ID:10879 _Progetto di un impianto eolico, denominato "SAN NICOLA", di potenza pari a 46,2 MW, con sistema di accumulo integrato da 23,4 MW, comprensivo delle opere di rete per la connessione da realizzarsi nei Comuni di Resuttano (CL) e di Santa Caterina (CL), Alimena (PA) , Villalba (CL), Santa Caterina (CL), Castellana Sicula (PA) e Petralia Sottana (PA).

PROT. S. 14/24 DEL 01/03/2024

OGGETTO: procedura MASE 10879_Segnalazione interferenza.

DESCRIZIONE ELABORATO Aree particellari di esproprio interferenti con Aerogeneratore RSV 01

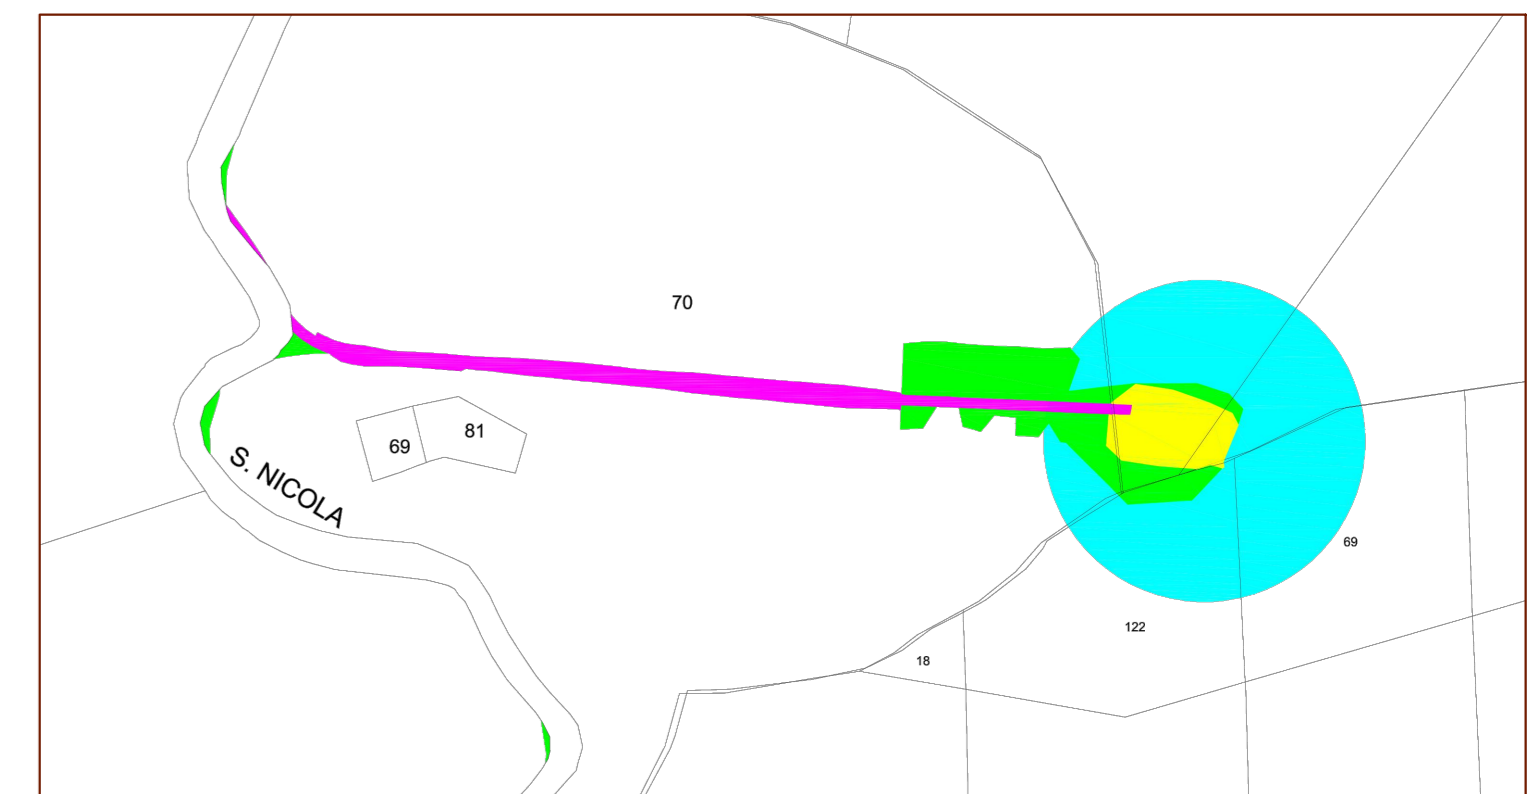
Allegato 6 – *elaborato 03 – aree particellari di esproprio interferenti con aerogeneratore RSV 01*

Inoltre dalla visione dello elaborato NP57_RES_L04A_EDP è stato accertato che vengono indicate come aree da asservire per WTG 07 le aree previste nel progetto della scrivente per la realizzazione della fondazione, piazzola, strada e cavidotti della RSV 01 già contrattualizzate con regolare atto Notarile, trascritto nei registri immobiliari.
